NOTA TECNICA

La presente relazione tecnica è stata commissionata allo scrivente dalla Tonini Cave Fantiscritti S.r.l., al fine di rispondere alle richieste pervenute in data 25/11/2025 riguardanti la Variante al piano di coltivazione della cava “Fantiscritti A” n° 85 situata nel bacino estrattivo di Fantiscritti nel Comune di Carrara.

Sovrapposizione tra il progetto in esame e la tavola F1.5_ Disciplina dei suoli, delle attività estrattive e degli insediamenti” allegata al PABE.

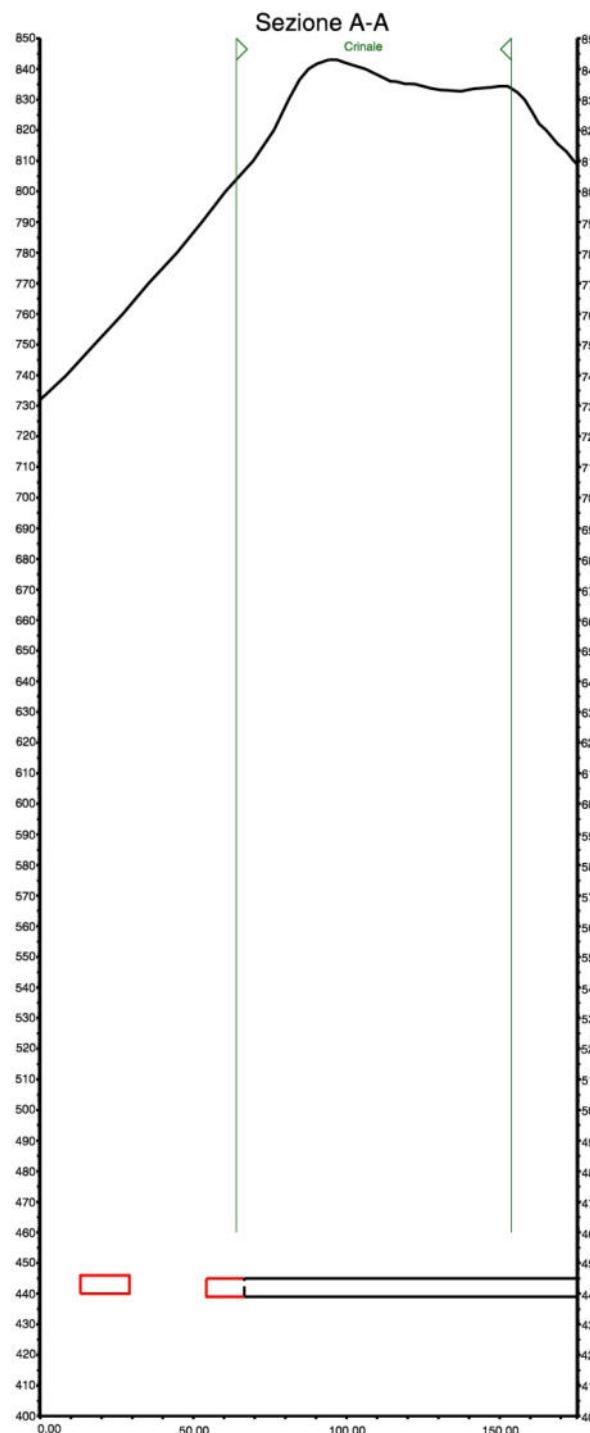
Nell’immagine seguente si riporta la sovrapposizione tra il progetto in esame e i limiti del “Crinale e vette da tutelare” ai sensi dell’art. 8 c.7 lettera c) delle NTA del PABE. Si riporta anche la sezione A-A per evidenziare come le aree da tutelare si trovino a partire da ca. 330 m sino a ca. 400 m al di sopra del tetto del sotterraneo. L’elevata profondità del sotterraneo rispetto all’esterno consente di affermare come le escavazioni non possano avere alcun tipo di influenza rispetto al crinale stesso.
